Stellungnahmen Öffentlichkeit mit Abwägungsvorschlägen

Stellungnahme	Abwägungsvorschlag
<p>ID: 1057</p> <p>Eingereicht am: 16.02.2023</p>	<p>Verfahrensname: Bergedorf111 Verfahrensschritt: Öffentliche Auslegung Eingereicht von: Privatperson, Brookdeich Planunterlage: Gesamtsternungnahme</p> <p>1. Abstandsflächen</p> <p>Die geplante Tiefgaragenein-/ausfahrt im Baufeld 3 liegt sehr nah am Grundstück Brookdeich 38/40 und 42 bzw. dem dort stehenden Wohnhaus Brookdeich 38. Werden hier die Abstandsvorschriften gemäß Hamburgischer Bauordnung eingehalten?</p>	<p>Die Stellungnahme wird zur Kenntnis genommen</p> <p>In dem angesprochenen Bereich grenzt die vorhabenseitig geplante Tiefgaragenzufahrt z.T. unmittelbar an die Grundstücksgrenze. Die Einhausung der Tiefgaragenzufahrt soll in Form einzelner Rankhilfen erfolgen, welche mit Schling- und/oder Kletterpflanzen begrünt werden (vgl. § 2 Nr. 22 der Verordnung). Von den Rankhilfen gehen keine Wirkungen wie von Gebäuden aus. Daher sind für diesen Bereich der Tiefgaragenzufahrt Abstandsflächen nicht erforderlich, vgl. § 6 Abs. 7 Hamburgische Bauordnung (HBauO). Der Begriff „Einhausung“ wird in der Begründung entsprechend konkretisiert.</p> <p

1. Schnitt im Bereich der Tiefgaragenrampe

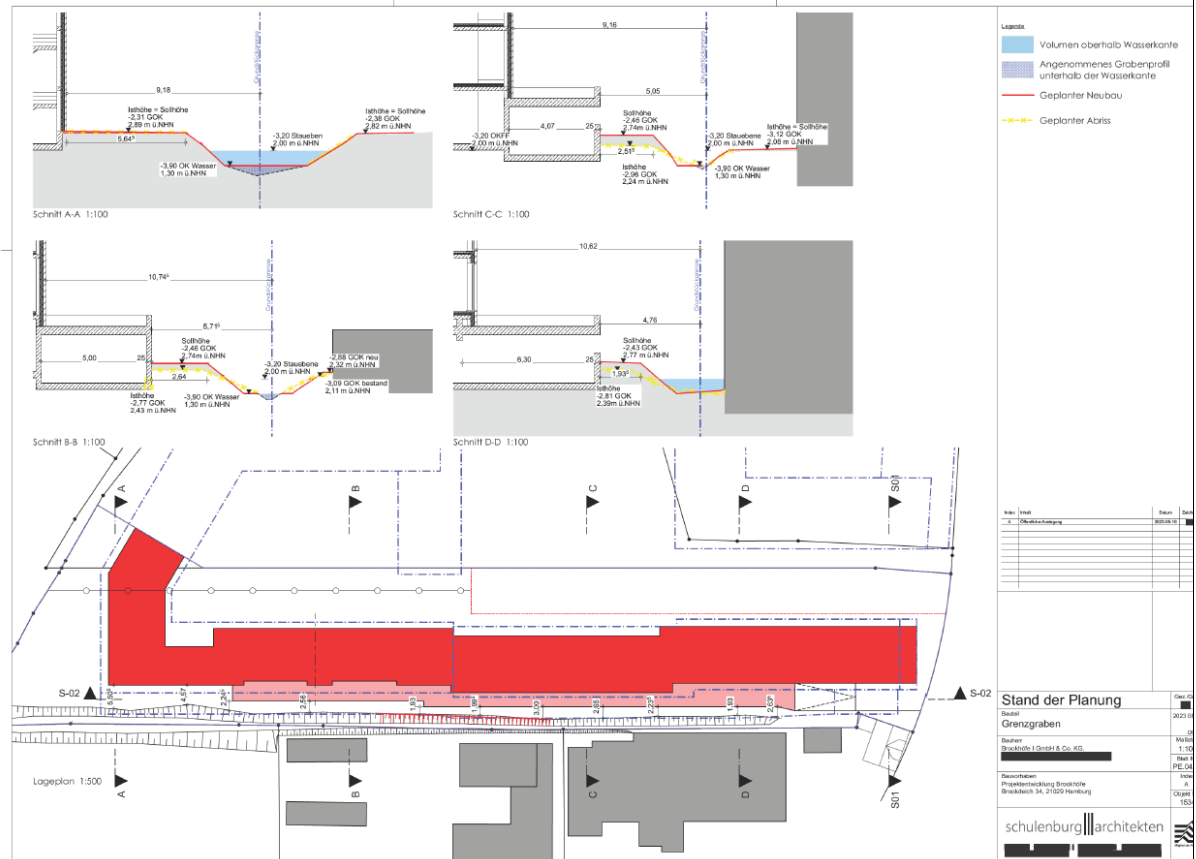
<p>2. Geländemodellierung</p> <p>Gemäß städtebaulichem Funktionsplan soll das Grundstück im Bereich des Baufelds 3 auf bis zu 5,00 Meter üNNH aufgeschüttet werden. Die angrenzenden Grundstücke liegen in einem Höhenbereich zwischen 1,98 und 2,47 Meter üNNH.</p> <p>2.1 Höhenunterschied und bauliche Anlagen</p> <p>Wie wird der Höhenunterschied im Grenzbereich ausgeglichen? Schaut man später vom Nachbargrundstück auf einen 3 Meter hohen Wall oder eine 3 Meter hohe Mauer?</p>	<p>Die Stellungnahme zu 2. bis 2.3 wird zur Kenntnis genommen</p> <p>Zwischen dem Plangebiet und den östlich außerhalb des Plangebiets angrenzenden Grundstücken befindet sich ein Grenzgraben. Im Rahmen der Baugrundschaftung inkl. Altlastensanierung soll der Graben wiederhergestellt und naturnah gestaltet werden.</p> <p>zu 2.1</p> <p>Im Grenzbereich bzw. im Bereich des Grenzgrabens ist keine wesentliche Höhenveränderung des Geländes vorgesehen, zumal die Entwässerungsfunktion des Grabens wiederhergestellt wird bzw. erhalten werden muss. Westlich des Grenzgrabens, im Abstand von ca. 2,5 m zum Gewässerrandstreifen, ist eine Tiefgaragenzufahrt mit einer Höhe von 5 m üNNH geplant. Die Oberkante der Tiefgarage wird um maximal ca. 2,5 m über die Geländeoberfläche hervortreten. Die Außenwand der Tiefgarage wird sich in ca. 4 bis 5 m Entfernung zur östlichen Grundstücksgrenze befinden.</p> <p>Der Bebauungsplan trifft Festsetzungen für Tiefgaragenbegrünungen. Demnach sind die Dachflächen der Tiefgaragen zu begrünen, und die Tiefgaragenrampen sind einzuhausen und mit Schling- und Kletterpflanzen zu bepflanzen (vgl. § 2 Nummern 21 und 22 der Verordnung).</p> <p>In den folgenden Schnitten ist die geplante Situation dargestellt:</p>

<p>3. Längsschnitt mit Darstellung der Tiefgaragenrampe und dem Verlauf der Tiefgaragenzufahrt parallel zum Grenzgraben</p>
	<p>2.2 Planungsrecht</p> <p>Nach welchen Vorgaben/Vorschriften ist diese Aufschüttung zulässig? Denn damit liegt das Plangebiet nachher ja deutlich über dem Straßenniveau Brookdeich.</p>	<p>zu 2.2</p> <p>Rechtsgrundlage ist der Bebauungsplan Bergedorf 111.</p> <p>Im Zusammenhang mit den Erdbewegungen der Gesamtbaumaßnahme wird das Gelände neu modelliert werden. Dabei ist in einigen Bereichen eine Aufhöhung von bis zu 2,6 m gegenüber dem heutigen Niveau vorgesehen, um Tiefgaragen, eine problemlose Entwässerung und eine einheitliche Straßenabwicklung umzusetzen. Das neue Geländeniveau wird in Teilen (z.B. Innenhöfe, Quartiersplatz) über dem Straßenniveau der Straße Brookdeich liegen.</p>
	<p>2.3. Entwässerung von Baufeld 3</p> <p>Wie wird die Entwässerung für das Baufeld 3 geregelt? Ich habe die große Sorge, dass bei Starkregen das Wasser sintflutartig in den zwischen Plangebiet und meinem Grundstück gelegenen Graben läuft und dieser das viele</p>	<p>zu 2.3</p> <p>Im Konzept zur Oberflächenentwässerung sind Regenwasserleitungen vorgesehen, die das anfallende Niederschlagswasser auch von Baufeld 3 aufnehmen und dieses über Freigefälleleitungen einer Rückhalteeinrichtung zuführen. Diese Rückhalteeinrichtung liegt unterhalb des mit „MU 1b“ bezeichneten Gebietes, d.h. unterhalb des Parkplatzes nördlich des Bahnhofs Bergedorf Süd. Von hier aus wird das Wasser in das öffentliche Siel der Straße Neuer Weg abgeleitet. Der Nachweis gemäß DIN 1986-100 für eine schadlose Überflutung ist erbracht; vgl. https://suche.transparenz.hamburg.de/dataset/20200305-bebauungsplanverfahren-</p>

<p>Wasser von dem dann deutlich höher gelegenen Grundstück gar nicht so schnell abführen kann. Dann würde mein Grundstück von dem aus dem Graben überlaufenden Wasser überflutet werden.</p>	<p>bergedorf-111-entwaesserungskonzept. Die Entwässerung von Niederschlagswasser in den vorhandenen bzw. neu herzustellenden Graben ist im Entwässerungskonzept nicht vorgesehen.</p>
	<p>3. Abstandsflächen / Besonnung</p> <p>Wie sind die genauen Abstandsflächen zwischen den neuen Gebäuden und der Grenze zum Grundstück Brookdeich 38/40? Werden hier nur 40 % der reinen Baukörperhöhe berücksichtigt oder auch zusätzlich 40 % der Aufschüttung? Denn durch diese stehen die Gebäude nachher ja bis zu 3 Meter höher, was die Beschattung meines Grundstücks zusätzlich beeinflusst.</p>	<p>Die Stellungnahme wird zur Kenntnis genommen</p> <p>Für die Neubebauung sind die erforderlichen Abstandsflächen innerhalb des Plangebiets nachzuweisen (siehe Stellungnahme zu 2.).</p> <p>Das Wohngebäude im Brookdeich 38 schließt zum Plangebiet mit einer Brandwand ab. Somit wird es dort nicht zu negativen Verschattungseffekten kommen. Für die übrigen Bereiche des Grundstücks sei Folgendes ausgeführt:</p> <p>Das Grundstück Brookdeich 38 ist im rechtsgültigen Bebauungsplan Bergedorf 41 als Gewerbegebiet festgesetzt, damit gewerbliche Nutzungen errichtet werden. Für solche Grundstücke bestehen z.B. im Vergleich zu Wohngebieten geringere Ansprüche an Abstände und Besonnung. Für den Fall, dass der Bebauungsplan Bergedorf 41 weiterhin gelten würde, könnten neben dem Flurstück 3107 in einem geringeren Abstand höhere Gebäude errichtet werden als der Bebauungsplan Bergedorf 111 zulässt, insbesondere weil der Bebauungsplan Bergedorf 41 im Gegensatz zum Bebauungsplan Bergedorf 111 keine maximal zulässige Gebäudehöhe festsetzt. Daher bedeutet der Bebauungsplan in Bezug auf die Besonnung des Grundstücks Brookdeich 41 keine Verschlechterung im Vergleich zur bisherigen planungsrechtlichen Situation.</p>
